Stadtentwässerungsbetrieb

Betr.: Bebauungsplanverfahren Nr. 08/002 – Nördlich Gerresheimer Landstr.-

hier : Bebauungsplan-Vorentwurf

Beteiligung gem. § 4 Abs. 2 i.V.m. § 245c BauGB

Anlage : 1 Planskizze Erkrather Straße

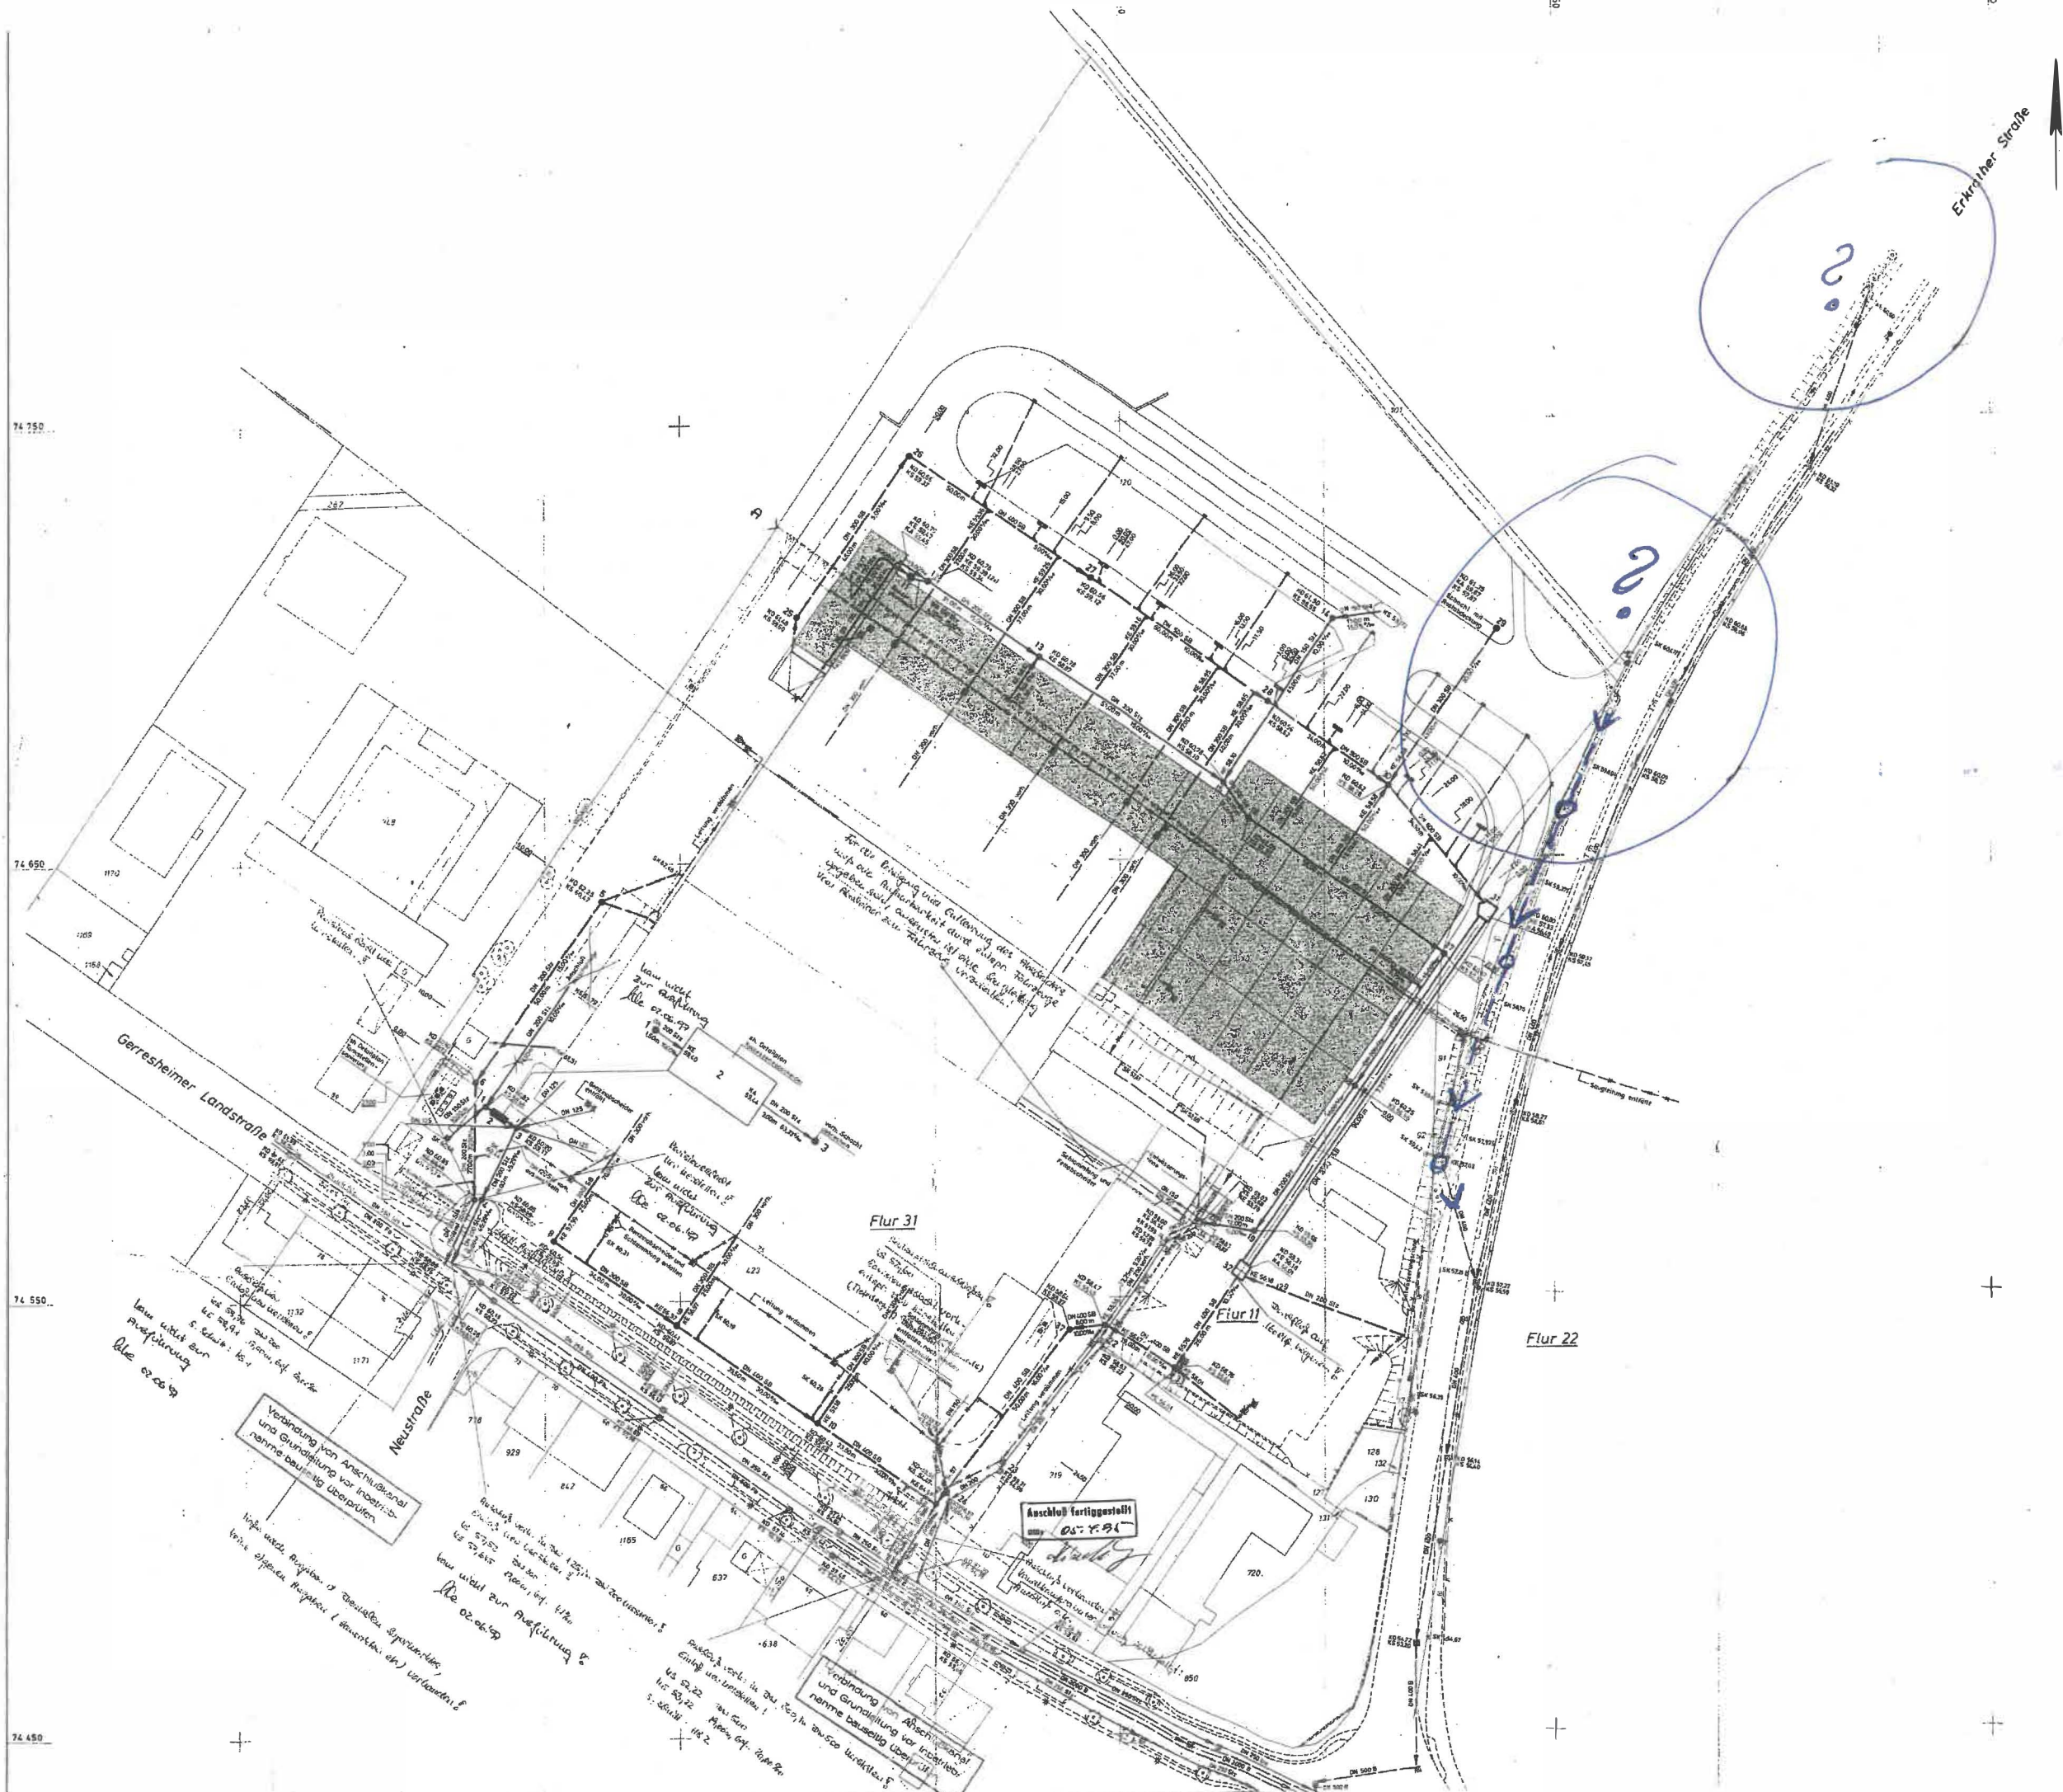
Weiter muss geklärt werden, wie der im Bebauungsplan als "Fläche für die Landwirtschaft" bezeichnete Seitengraben, westlich der Erkrather Straße, entwässert wird. Es besteht die Vermutung, dass dieser Seitengraben, an den im Eigentum des Kreises Mettmann stehenden Kanal in der Kreisstraße 7 angeschlossen ist; der Kanal des Kreises ist wiederum an die öffentliche Abwasseranlage der Stadt Düsseldorf angeschlossen. Siehe hierzu auch die als Anlage beigefügte Planskizze.

Sollte nach Überprüfung des geschilderten Sachverhaltes, veranlasst für Anfang 2018, sich dieser Sachverhalt bestätigen, sollte eine rechtliche Regelung durch den Abschluss eines klarstellenden Vertrages zwischen dem Eigentümer des Seitengrabens, dem Kreis Mettmann und der Stadt Düsseldorf erfolgen." Ansprechpartner für diese vertragliche Regelung ist bei der Abt. 67/1 Herr Peter Wengeler.
